Disposons nous des éléments pour un débat éclairé sur le dossier du champ captant des Landes de Médoc ?

Observations de l'association agréée VIVE LA FORET dans le cadre de la consultation préalable organisée du mardi 26 octobre 2021 à 9h00 au mercredi 08 décembre 2021 sur le projet de champ captant des landes du Médoc

La figure ci-jointe montre le protocole de recueil d'informations par le BRGM et la DDTM33.

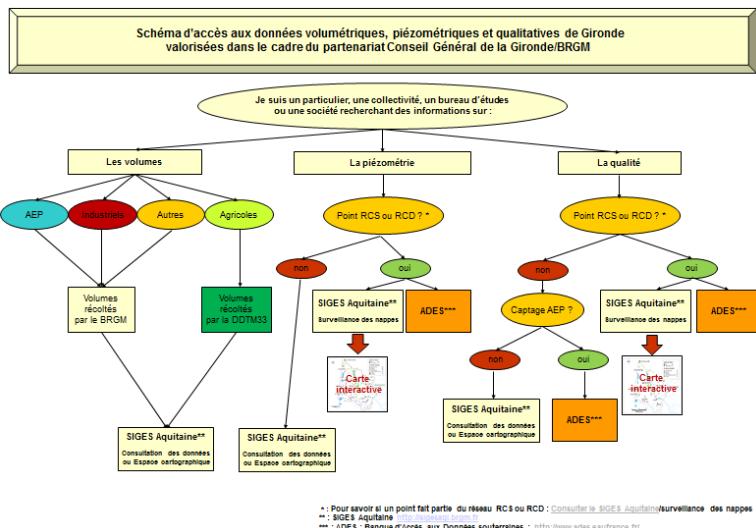
La Région Aquitaine a mis en place avec le BRGM un Système d'information pour la gestion des eaux souterraines en Aquitaine (SIGES). Le département de la Gironde dans le cadre d'une convention spécifique avec le BRGM dispose d'informations sur les prélèvements par usage, type d'aquifère et par commune. Ces données qui étaient accessibles sur le site du SIGES³, nous avons pu les utiliser, ne le sont plus aujourd'hui.... Pourquoi ? Où en est leur mise à jour ?

Il est un peu surprenant que, dans la préparation d'un choix délicat et coûteux (60 M€), les données stratégiques ne soient pas rendues disponibles.

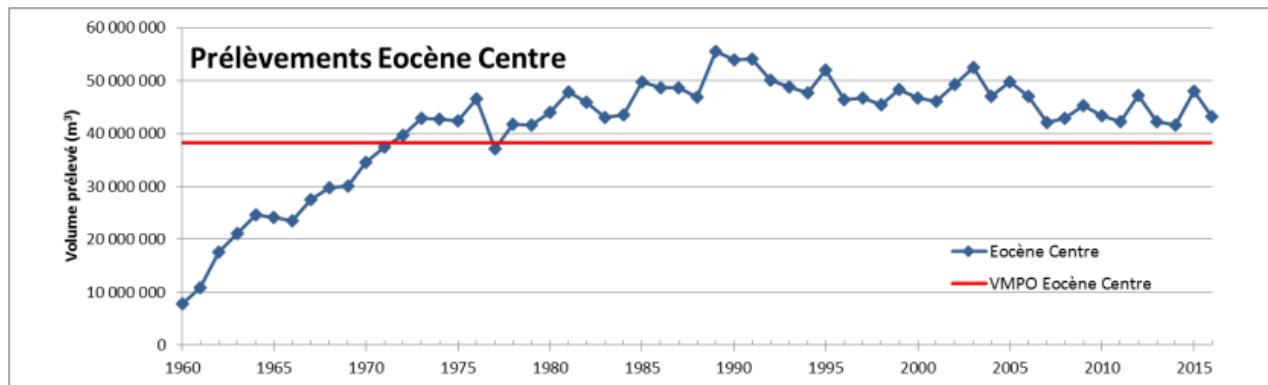
Mais d'où vient la valeur de 10 Mm³ qui doit compenser le prélèvement en excès dans l'éocène Centre ? Le graphe tiré du tableau de bord n° 8 (Données connues à juin 2018) du SMEGREG montre que certes, dans les années 1980 à 2004, les prélèvements en excès ont été d'un ordre égal ou supérieur à 10 Mm³, mais ce n'est plus le cas depuis 2006. Il y a un dépassement, mais qui en moyenne est inférieur à 10 Mm³.

L'examen du tableau livrant les volumes prélevés et comparaison au VMPO (en Mm³) dans le même tableau de bord, on constate que le dépassement de prélèvement pour 2017 est inférieur à 5 Mm³.

- **Une des faiblesses perceptible des résultats concerne le traitement de l'incertitude.**

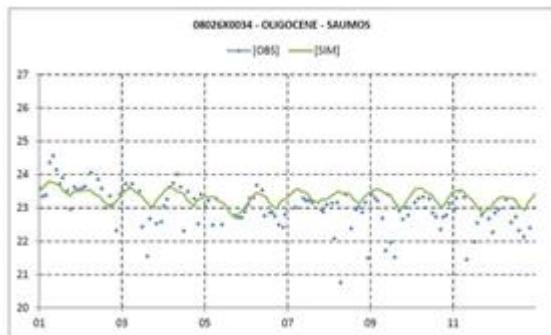
Toute modélisation n'est qu'une représentation simplifiée de la réalité. Les résultats doivent refléter les incertitudes liées à cette représentation simplifiée et aux jeux d'hypothèses retenus. Même si le BRGM affirme ne pas être en capacité de donner une mesure de l'incertitude qui affecte ses résultats. Nous continuons à penser que les résultats sont présentés de façon inacceptable de ce point de vue⁸. Il n'est pas possible d'indiquer que dans telle zone, l'abaissement de la nappe de surface serait de 17 cm. C'est nécessairement 17 cm ± x cm, x cm représentant l'intervalle de confiance.
